第1回検討会における委員からの指摘事項

第1回 酒津地区堤防強化・笠井堰改築事業検討会 令和6年6月4日（火） 議事要旨より抜粋

【指摘事項への回答】河川改修後の流速の偏り改善について

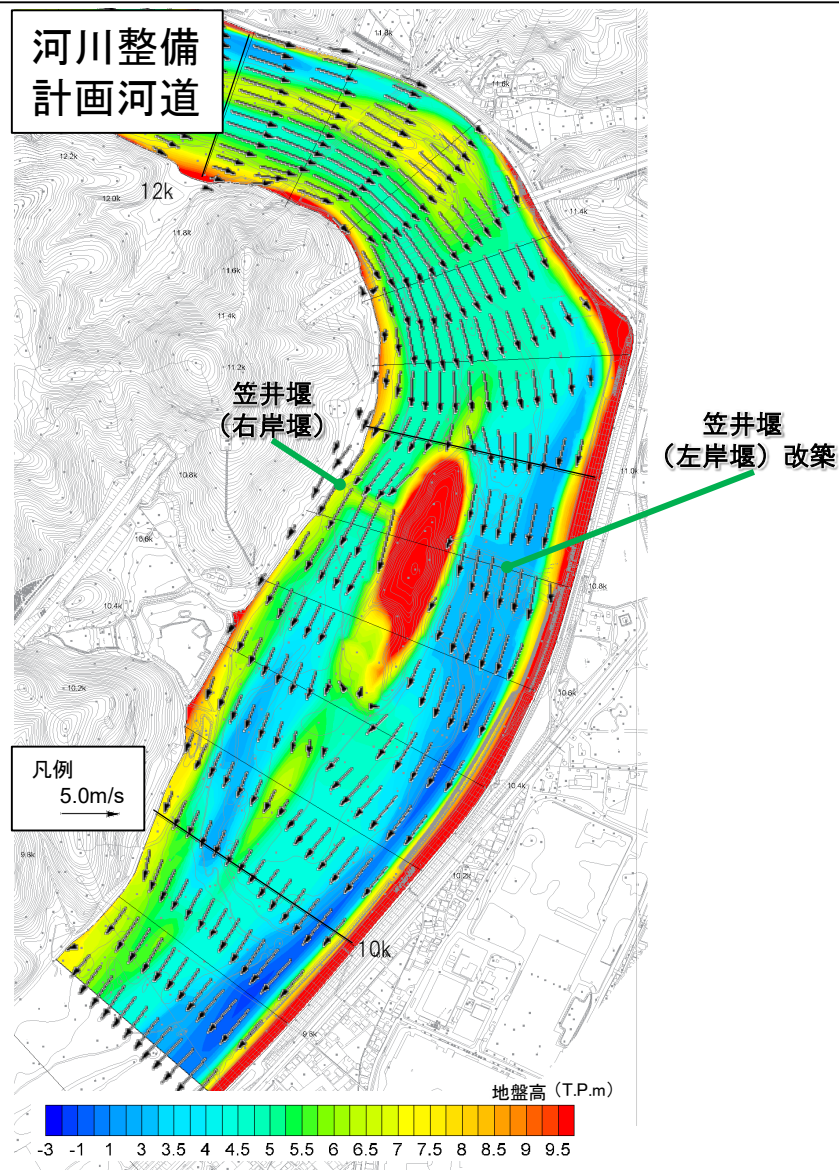
番号	第1回検討会における 指摘事項	第1回検討会以降の 対応状況
①	規約第2条では「酒津取水樋門への影響が想定されるため」とあるが、「酒津取水樋門及び関連施設への影響」とするべきである。 第2条については、「酒津取水樋門及び関連文化財」に修正するという事でよい。	規約第2条については、「酒津取水樋門及び関連文化財」に修正する。令和6年6月4日付けから施行とする。 資料1規約を参照
②	第一には現状保存、やむを得ない場合には移築ということだが、その場合、国としては現状を改変することになる。 重要文化財の指定解除となる可能性もあり、文化庁の担当者にも検討会に出席いただき、文化庁の意見を聞いた方がよい。	文化庁担当者に本検討会にオブザーバーとして参画いただいた。 資料1規約を参照
③	流速ベクトルの図をみても、水衝部の左岸が削れやすく、危険性が高いという認識ができる。 左岸側の流速が大きく、堰付近や取水口付近では、相当な流速が出ている。 改修後に、流速の偏りが改善されるか検討してほしい。	現況河道と河川整備計画河道それぞれの河道で整備計画目標流量8,300m³/s(酒津地区)が流れた場合の流速ベクトルを比較した。 高水敷整備により左岸側の流速が低減していることを確認した。 資料2_P2を参照
④	河道掘削により、出水時における河川水位の低下量や流速の低減量は計算しているのか。	現況河道と河川整備計画河道それぞれの河道で整備計画目標流量8,300m³/s(酒津地区)が流れた場合の計算水位と断面平均流速を比較した。 河道改修により水位が低下。また、断面平均流速が低減されることを確認した。 資料2_P3を参照

- 現況河道(R5年度末)と河川整備計画河道の河道毎に整備計画目標流量 $8,300\text{m}^3/\text{s}$ (酒津地区)が流れた場合の流速ベクトルを比較。
- 整備計画河道までの河川改修と高水敷整備により、流速に対して堤防を防護し、左岸側への偏りも改善され、流速が低減。

河川整備
計画河道
